**生産終了予定商品**

プログラマブルターミナル

形NT20M-DT131
形NT20M-DN131**推奨代替商品**形NT20-ST121
(2007年5月発売予定)**2007年9月末生産終了予定****推奨代替商品をご利用いただいた場合の注意点**

生産終了予定商品と推奨代替商品

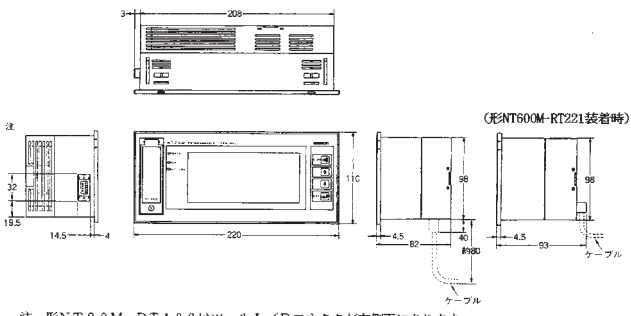
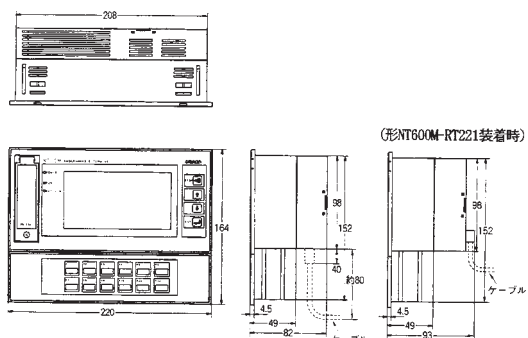
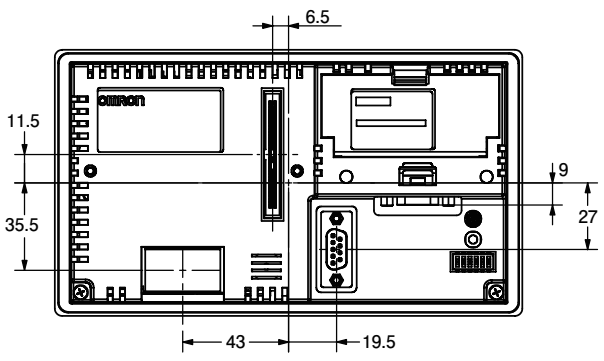
生産終了予定商品 形NT20M-DT131、形NT20M-DN131	推奨代替商品 形NT20-ST121
220(W) × 110(H) × 82(D) (mm)	190(W) × 110(H) × 58(D) (mm) *アタッチメント形NT20-ATT01にて旧来パネルカットに取り付けます

生産終了予定商品 形NT20M-DT131、形NT20M-DN131	推奨代替商品 形NT20-ST121
<p>キーユニット取り付けなし</p>  <p>注 形NT20M-DT132はツールI/Fコネクタが左側面にあります。</p> <p>キーユニット取り付け時</p>

生産終了予定商品 形NT20M-DT131、形NT20M-DN131	推奨代替商品 形NT20-ST121
<p>表示デバイス：モノクロSTN (バックライト赤白交換タイプ)</p> <p>解像度：256×128</p> <p>外部入出力：アラーム出力、ホストRUN入力、システムキー、タッチスイッチ</p>	<p>表示デバイス：モノクロSTN</p> <p>解像度：256×128</p> <p>外部入出力：タッチスイッチ</p>

生産終了予定商品 形NT20M-DT131、形NT20M-DN131	推奨代替商品 形NT20-ST121
<p>通信方式：上位リンク NTリンク C200Hダイレクト RS-232C通信 SYSBUS BUS/2 パラレル(16点)</p>	<p>通信方式：上位リンク NTリンク RS-232C通信 C200Hダイレクト</p>

- ・形NT20M対応のアタッチメントを使うことで形NT20Mのパネルカットに形NT20を埋め込むことができます。
- ・通信方式により接続コネクタ変更が必要になる場合があります。
- ・通信方式によりシステムプログラムの更新(ダウンロード)が必要になる場合があります。
- ・形NT20は5月発売予定です。
